## Studio di Impatto Ambientale ENI PROGETTO ITALIA IMPIANTO EOLICO PORTO TORRES (34 MWp)

### Integrazioni Volontarie – Parziale riscontro alla nota del Ministero per i Beni e le Attività Culturali e per il Turismo di cui alla Nota Prot. n. 0016960-P del 5 Giugno 2020

Questo documento contiene le Integrazioni Volontarie predisposte dal Proponente in riscontro ad una parte delle osservazioni contenute nella nota del MIBACT trasmessa in data 5 Giugno 2020, inerente il Progetto per la realizzazione di un Impianto Eolico, di potenza pari a 34 MW, nel sito industriale di Porto Torres – area di proprietà di eni Rewind sita in Porto Torres, Porto Torres (SS).

**Figura 2: Fondazioni di Tipo 1**

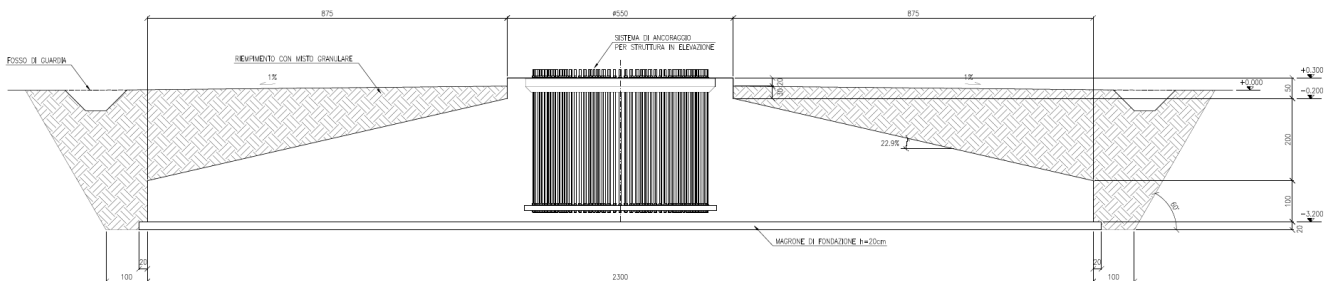
**"3. "Opere di fondazione" degli aerogeneratori: considerata la possibilità prospettata dal proponente (cfr. SIA - Quadro di Riferimento Progettuale, capitolo 4.7.3, p. 21), qualora le condizioni locali lo richiedessero, di impostare il plinto di fondazione del singolo aerogeneratore su n. 18 pali trivellati in calcestruzzo armato, con diametro pari a 1 metro e sviluppo verticale di 20 metri, disposti su due circonferenze concentriche, si chiede di verificare gli impatti significativi e negativi delle suddette opere di fondazione sul fattore ambientale del patrimonio culturale archeologico, ovvero di escluderne, fin dalla presente fase VIA, il relativo impiego."**

Innanzitutto, si premette che il progetto prevede l'utilizzo delle due seguenti tipologie di fondazione:

Fondazione tipo 1 (di tipo superficiale): fondazione superficiale composta da una base circolare di diametro pari a 23 m ed altezza di 1 m, un tronco di cono di diametro superiore pari a 5,5 m ed altezza di 2 m, ed un piedistallo di diametro pari a 5,5 m ed altezza di 0,5 m emergente dalla parte centrale; la fondazione poggia su un magrone di sottofondo ed è ricoperta con terreno per un'altezza massima di 2,3 m, fino a circa 20 cm al di sotto della quota di testa del piedistallo.

A seconda dei risultati delle indagini geotecniche di dettaglio che verranno effettuate in fase esecutiva, si valuterà quale delle due tipologie di fondazioni sarà più opportuno realizzare per ogni singola pala: cautelativamente, nello Studio di Impatto Ambientale (§ 4.7.3 "Con riferimento alle analisi ambientali, si specifica che gli impatti saranno valutati cautelativamente, ipotizzando l'utilizzo delle fondazioni palificate") è stato valutato l'impatto delle Fondazioni di Tipo 2, che tuttavia non saranno probabilmente utilizzate per tutte le pale. Ad oggi si ritiene ragionevole che le Fondazioni di Tipo 1 (platee superficiali) possano essere utilizzate almeno per il 50% delle pale, ed in particolare per gli aerogeneratori WTG01, WTG03 e WTG06.

**Figura 4 Beni Paesaggistici ex D.lgs. 42/04 (Fonte: Piano Paesaggistico Regionale – navigatore Sardegna Mappe)**

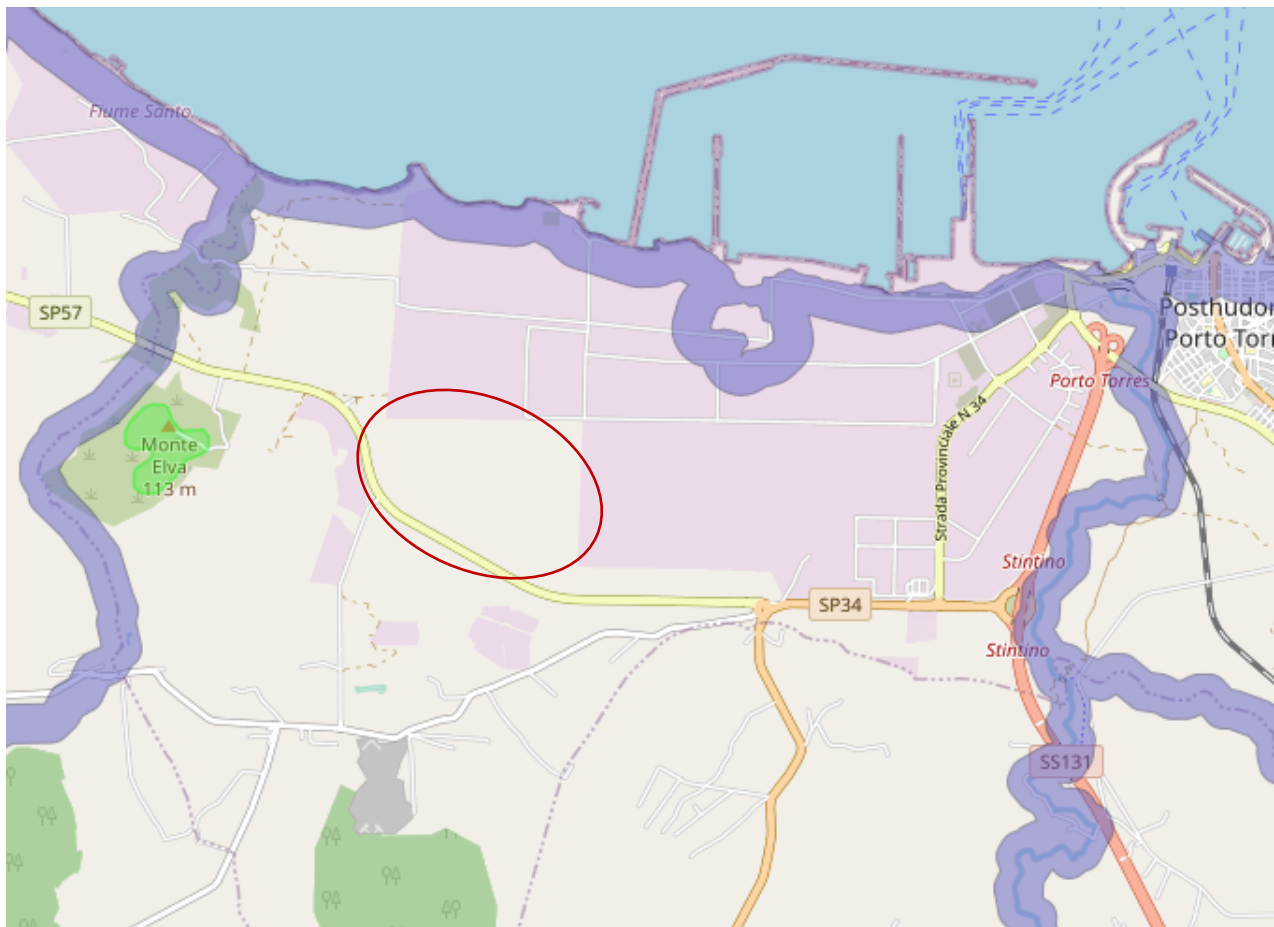
***"5. Si chiede di verificare presso l'Autorità preposta alla gestione del vincolo, l'eventuale tutela paesaggistica (ai sensi dell'art. 142, co. 1, lett. c, del D.Lgs. 42/2004) dei "corsi d'acqua naturali" rappresentati nella figura 5.31 del SIA - Quadro di Riferimento Ambientale e Socio Economico (p. 43), provvedendo, se del caso, ad integrare la Relazione paesaggistica e il SIA con i relativi impatti significativi e negativi sul corrispondente fattore ambientale."***

Dall'analisi di dettaglio del vigente Piano Paesaggistico Regionale, approvato con Delibera della Giunta Regionale n. 36/7 del 5/9/2006, e anche da verifiche effettuate, come richiesto, presso l'Autorità preposta, emerge che i "corsi d'acqua naturali" rappresentati nella figura 5.31 del SIA non sono soggetti a tutela paesaggistica.

A conferma di quanto sopra si riporta di seguito un estratto della tavola relativa ai beni paesaggistici del Piano Paesaggistico Regionale (Fonte: navigatore Sardegna Mappe).

Come emerge dalle immagini sopra riportate, i corsi d'acqua tutelati paesaggisticamente più vicini alle aree di progetto risultano essere:

- il Riu Mannu che scorre 3 km ad est del sito;
- il Flumen Santu che scorre a circa 1,9 km a ovest.

**Figura 6 Interferenza tra area del Nuraghe Ferrali e relativa fascia di rispetto (come da rilievo del 28/08/2020) e aree di Gittata massima (Fonte: elaborazione ERM)**

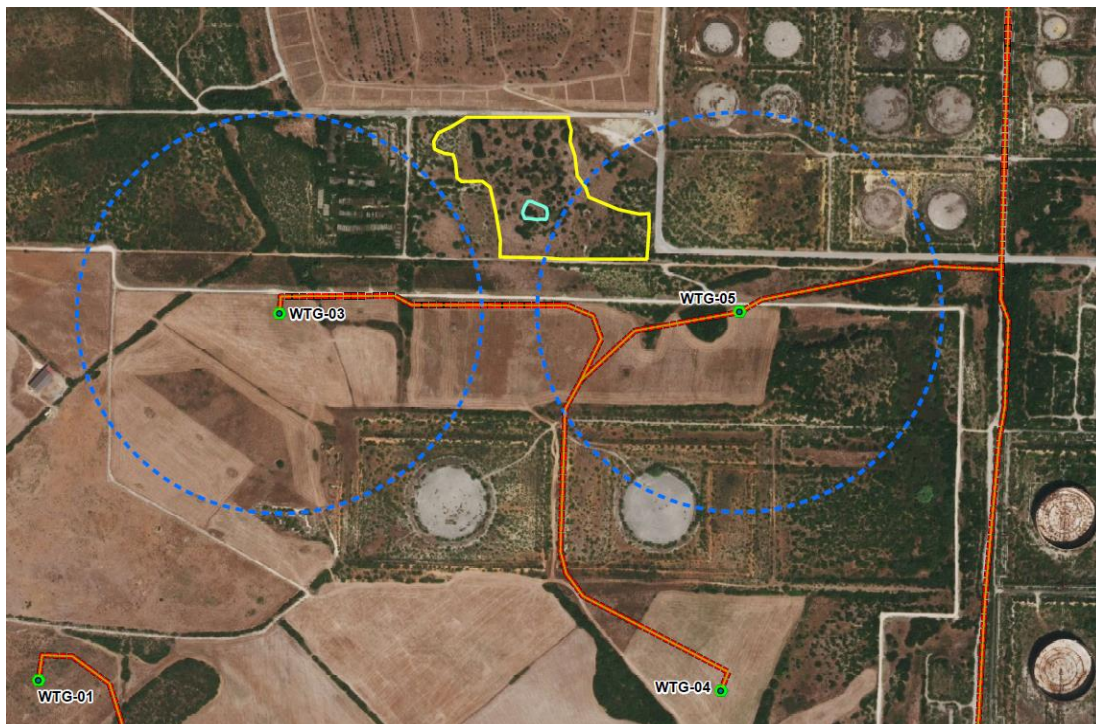
***"7. Relazione Gittata Massima Elementi Rotanti: lo studio deve essere condotto considerando quale recettore (cfr. paragrafo 6.1) anche il bene paesaggistico tipizzato e individuato dal Piano paesaggistico regionale con il codice ID 4177 ("Nuraghe Ferrali"), eventualmente proponendo soluzioni alternative di layout dell'impianto per evitare che le aree di potenziale impatto nel caso di distacco di un elemento rotante degli aerogeneratori possa interessare il suddetto bene paesaggistico e la relativa fascia di salvaguardia di cui all'articolo 49, co. 5 (ovvero, ai sensi del co. 4, se già determinata, la relativa zona di tutela integrale e la conseguente fascia di tutela condizionata con la approvazione dell'adeguamento al PPR del PUC del Comune di Porto Torres), delle Norme Tecniche di Attuazione del Piano paesaggistico regionale - Primo ambito omogeneo."***

Dalla sovrapposizione tra aree di potenziale impatto in caso di distacco di un elemento rotante ed il perimetro del Nuraghe Ferrali sopra definiti si evince che (si veda Figura 6):

- **il perimetro effettivo del Nuraghe Ferrali risulta esterno ad entrambe le aree di massima gittata** degli aerogeneratori WTG-03 e WTG-05;
- la porzione della fascia di rispetto del Nuraghe Ferrali, verificata in sede di sopralluogo, che ricade all'interno dell'area di massima gittata dell'aerogeneratore WTG-03 corrisponde allo **0,77% dell'intera area di potenziale impatto in caso di distacco**;
- la porzione della fascia di rispetto del Nuraghe Ferrali che ricade all'interno dell'area di massima gittata dell'aerogeneratore WTG-05 corrisponde al **3,5% dell'intera area di potenziale impatto in caso di distacco**.

Pertanto, moltiplicando la probabilità di rottura di una pala per la probabilità che questa ricada nella fascia di rispetto del Nuraghe, si ottiene che:

- **la probabilità che una pala dell'aerogeneratore WTG-03 si stacchi e ricada all'interno dell'area di rispetto del Nuraghe è dell'ordine di  $10^{-6}$  (eventi/anno);**
- **la probabilità che una pala dell'aerogeneratore WTG-05 si stacchi e ricada all'interno dell'area di rispetto del Nuraghe è dell'ordine di  $10^{-5}$  (eventi/anno).**

**Figura 9: Ipotesi layout alternativa ragionevole**

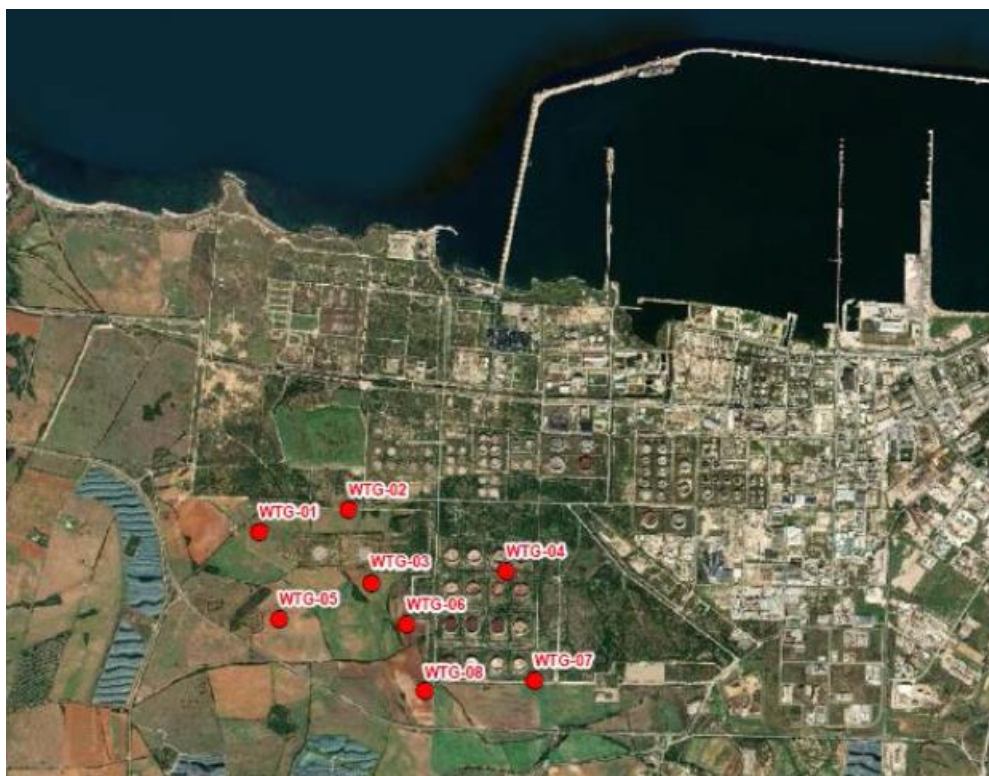
**"12. Integrare il SIA con la descrizione delle alternative ragionevoli del progetto, anche approfondendo la diversa ipotesi impiantistica FER (impianto fotovoltaico) citata nella descrizione della alternativa zero (cfr. Sintesi Non Tecnica, capitolo 1.3, p. 7)."**

- una ragionevole alternativa di progetto, riportata al § 2.2 del SIA ed evidenziata in calce, prevedeva un layout costituito da 8 aerogeneratori (figura 2.1 del SIA – EIA Report Premessa) per una potenza unitaria pari a 3,5 MW, altezza hub 81 m e diametro rotore pari a 140 m (altezza totale 150 m), che garantisce comunque una potenza nominale complessiva di impianto comparabile.

Premesso che la suddetta soluzione è stata scartata per le valutazioni tecniche e localizzative più generali già riportate al § 2.2 del SIA, la stessa è stata successivamente oggetto di approfondite analisi semi-quantitative, al fine di valutare eventuali differenze con la soluzione prescelta, in termini di impatto ambientale.

I risultati dell'analisi di producibilità comparati restituiscono una perdita di produzione netta P50 a sfavore dell'alternativa ragionevole sopramenzionata pari a oltre 11.000 MWh anno, circa il 15% della produzione prevista da progetto con 6 aerogeneratori, pari ad una **riduzione del risparmio di emissioni di CO<sub>2</sub> di 4.500 tCO<sub>2</sub>/anno** (da 32.000 tCO<sub>2</sub>/anno a 27.500tCO<sub>2</sub>).

**Figura 10 Individuazione area di cantiere dell'impianto eolico**

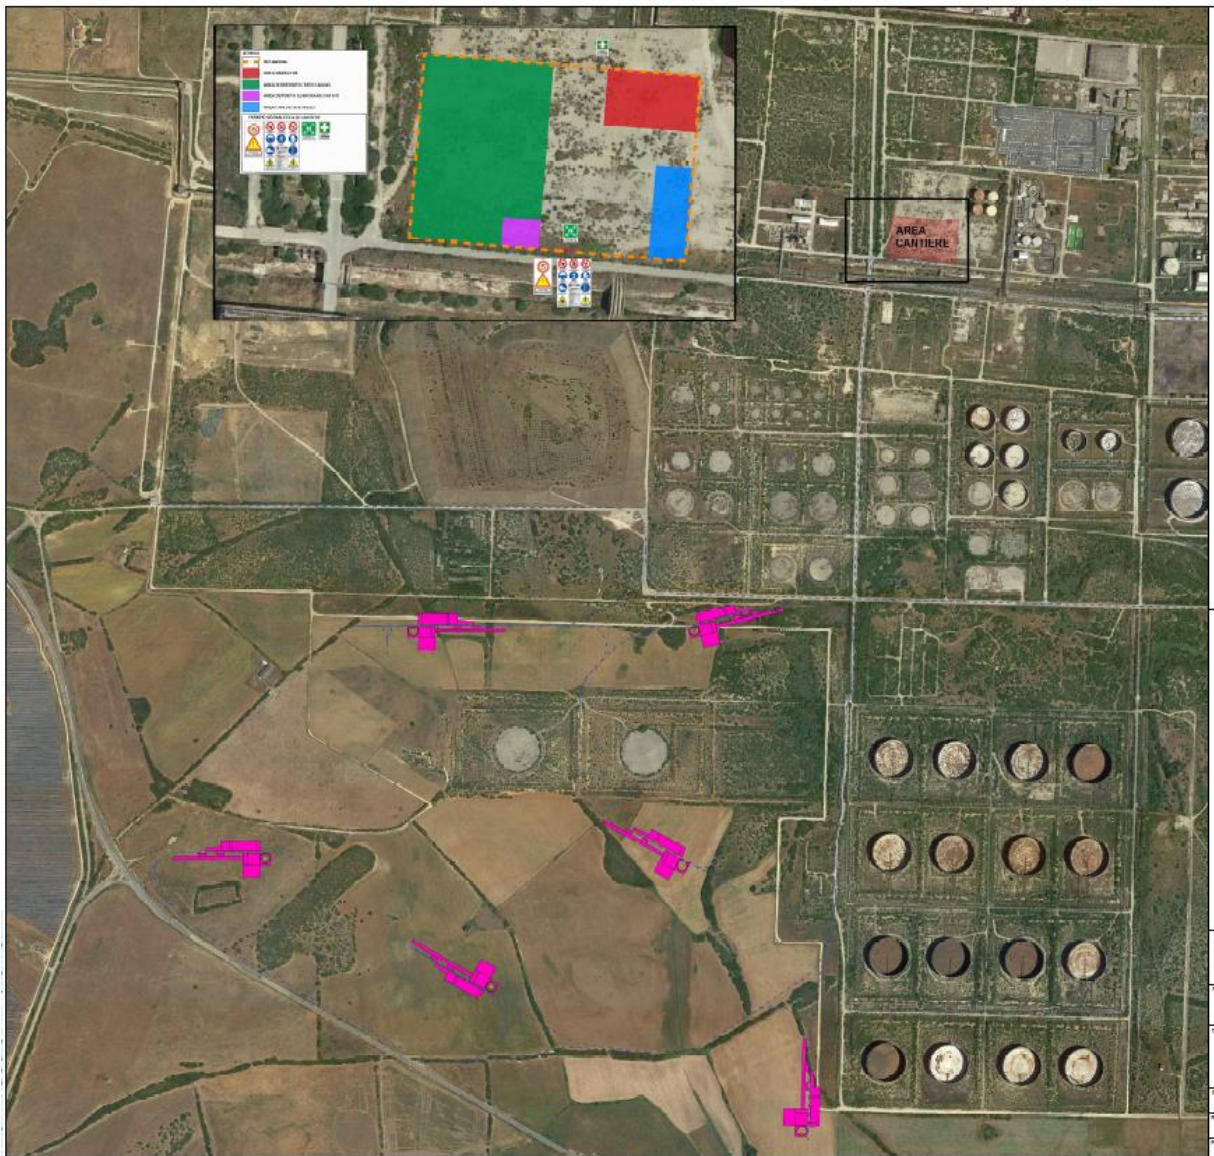
***"13. Si chiede di integrare le verifiche del SIA, della Relazione paesaggistica e, quindi la Relazione archeologica, con gli impatti significativi e negativi determinati dalla localizzazione delle opere previste per l'area di cantiere (cfr. SIA - Quadro di Riferimento Progettuale, capitolo 4.7.1, pp. 19- 20). La Relazione archeologica deve verificare anche le aree interessate dai percorsi stradali e dai cavidotti di connessione previsti dal progetto e dichiarati come non già oggetto di esame con il documento presentato con l'istanza di VIA (cfr. SIA - Allegato IO - Valutazione Preventiva di Interesse Archeologico, pp. 15-16, 31-32)."***

Si fa altresì presente, in questa sede, che l'area in cui verrà allestito il cantiere per la realizzazione dell'impianto eolico in progetto, identificata nella successiva figura, coincide con l'area adibita a cantiere durante le attività di realizzazione del vicino impianto fotovoltaico di proprietà della stessa Eni New Energy.

Tali aree, già oggetto di lavorazioni per sedi cantieristiche, insieme alle altre aree in cui insistono strutture industriali in uso o dismesse (capannoni, tubazioni di varia natura, vasche etc.) ed ai percorsi di cavidotto passanti per le strade asfaltate di percorrenza interna del cantiere, non sono state analizzate durante il sopralluogo ricognitivo effettuato dall'archeologa, Dott.ssa Maria Antonietta Tadeu. Questi contesti, infatti, risultano completamente rimaneggiati e non darebbero nessun contributo alla valutazione complessiva dell'interesse archeologico.
